## DAMPER ZZ-R 日産 NV100クリッパーバン (DR17V) / スズキ エブリイバン (DA17V) 用 灯火類の高さについてのご案内

- 対象商品  
品番：92364  
商品名：DAMPER ZZ-R DA17V/DA17W EVERY  
適合車種  
日産 NV100 クリッパーバン（車両型式：DR17V）  
スズキ エブリイバン（車両型式：DA17V）
- 確認対象シリアルNo  
1703822～2115136
- 確認内容

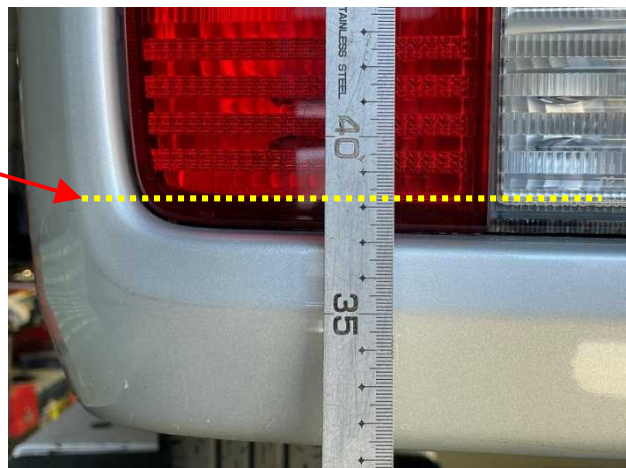
平素は弊社製品をご愛顧いただき、厚く御礼申し上げます。  
この度、2017年4月より販売しておりますDAMPER ZZ-Rにおいて、下記該当車種に  
対象商品を取り付けた場合、リアの車高を最大限に上げても、テールランプ（灯火類）の  
高さが、保安基準（350mm以上）に満たない場合があることが判明しました。

車両空車時、水平な場所へ停めて、下記の写真の部分の高さを計測してください。

現在製品を装着されているお客様は、お使いの製品シリアルNo.と下記確認内容をご  
確認いただき車高を最大限に上げても保安基準に満たない場合には、  
リアの車高をさらに上げるための専用のスペーサーを準備いたします。  
なお同適合としている、NV100クリッパーリオ (DR17W)、エブリイワゴン (DA17W)は、  
テールランプ形状が違う為対象外になります。  
下記の内容をご確認の上、購入店またはサポートセンターまでご連絡をお願いいたします。
